Produktänderungsmitteilung *Product Change Notification*

Titel Title Gehäuseänderung SL1A...SL1M *Change of Package SL1A...SL1M*

Typen Types SL1A, SL1B, SL1D, SL1G, SL1J, SL1K, SL1M

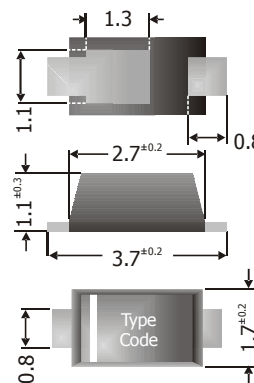
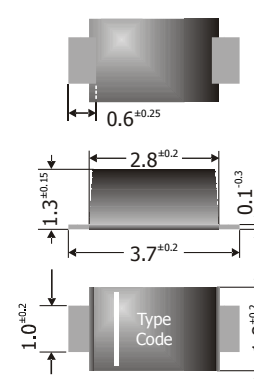
Grund der Änderung Die neue Gehäusebauform entspricht dem in der Industrie verwendeten Standard. Zusätzlich wurden die elektrischen Parameter verbessert.

Reason of Change *The new package outline complies to the standard used in the industry. Additionally, the electrical parameters have been improved.*

Bisher Current	Neu New
Gehäusebauform Package outline	 <p>Power SOD-123</p>	 <p>SOD-123FL</p>
Elektrisch Electrical	$I_{FSM} = 22/25A (50/60Hz)$ $I_R < 5\mu A$	$I_{FSM} = 27/30A (50/60Hz)$ $I_R < 1\mu A$
Verpackung Packaging	2500 Stk./gegurtet auf Rolle <i>2500 pcs/taped on reel</i>	3000 Stk./gegurtet auf Rolle <i>3000 pcs/taped on reel</i>
Lieferbarkeit	Letzte Bestellmöglichkeit: Bitte Diotec kontaktieren	Sofort bestellbar
Availability	Last time buy: Please contact Diotec	Can be ordered immediately
